ARRÊTÉ N° 12/2018
DÉFENSE EXTÉRIEURE CONTRE
L'INCENDIE

Avis sur la réception d'un point d'eau artificiel
COMMUNE D'ARCY SAINTE RESTITUE

Avis sur la réception d'un poteau incendie
COMMUNE D'ARCY SAINTE RESTITUE

AVIS PRÉALABLE PORTANT SUR LA CRÉATION

AVIS

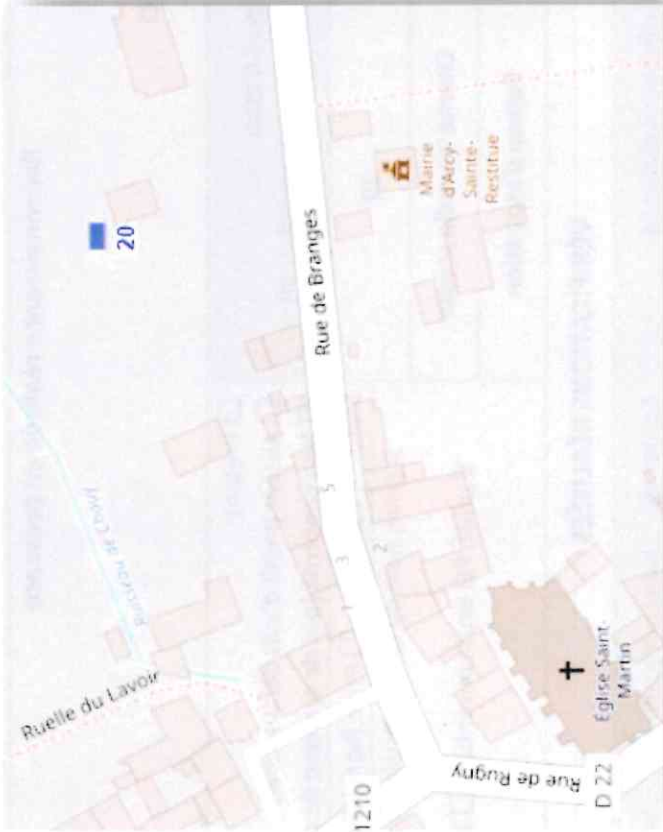
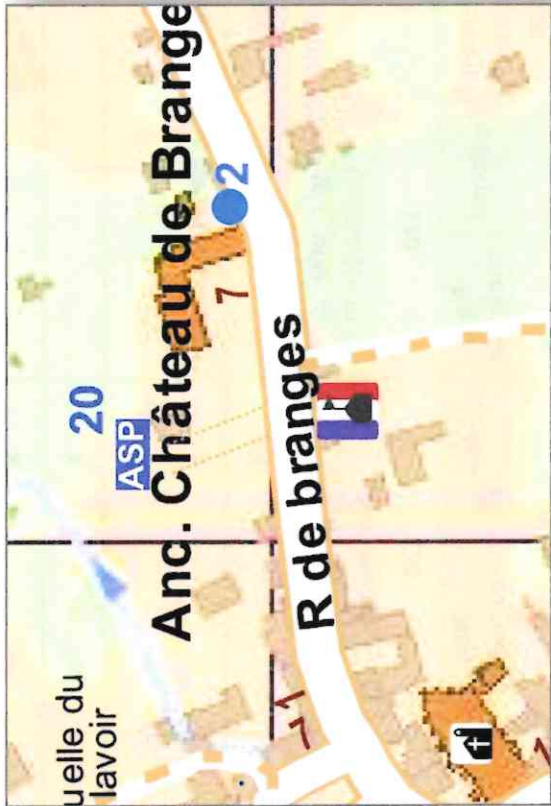
1- Terminer la signalisation d'accès et l'aire d'aspiration.

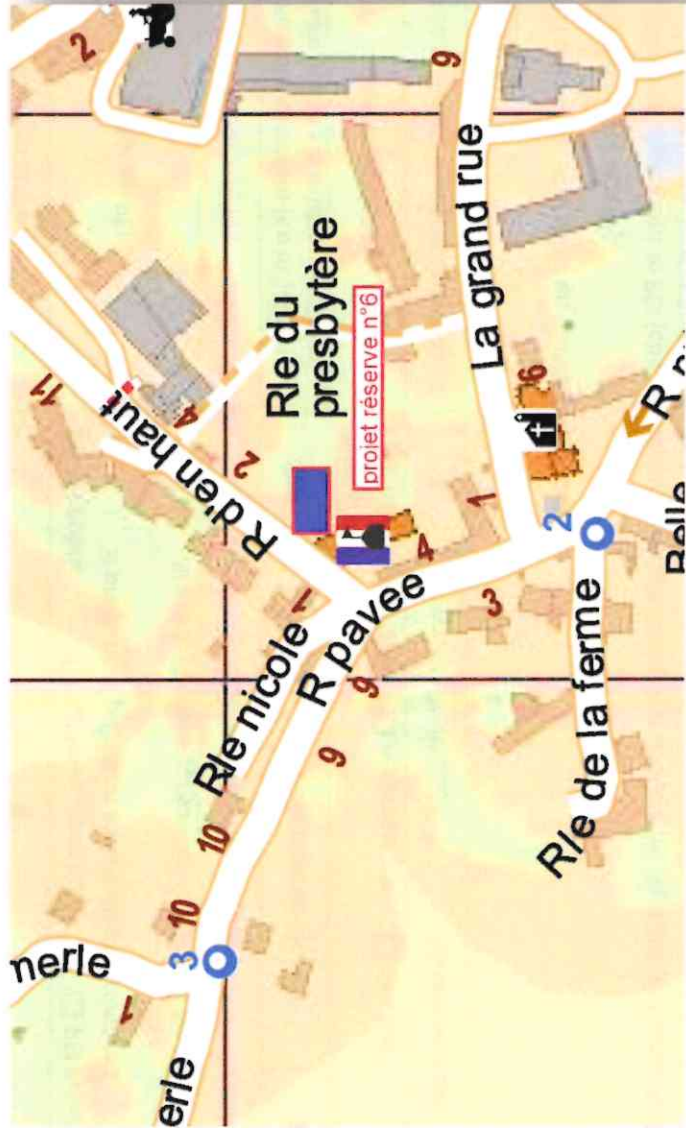
1- Le PEI devra être accessible en toutes circonstances.

2- Le PEI devra être signalé.

11- La modification prévue apporte une amélioration de la défense extérieure contre l'incendie.

12- Dès la phase de travaux, vous êtes invités à prendre contact avec mes services afin de définir avec précision la disposition des éléments spécifiques du PEI utiles aux sapeurs-pompiers.

13- L'installateur devra fournir au SDIS, lors de la reconnaissance opérationnelle initiale, le rapport d'essai technique du système de réalimentation (son absence justifie un avis défavorable).
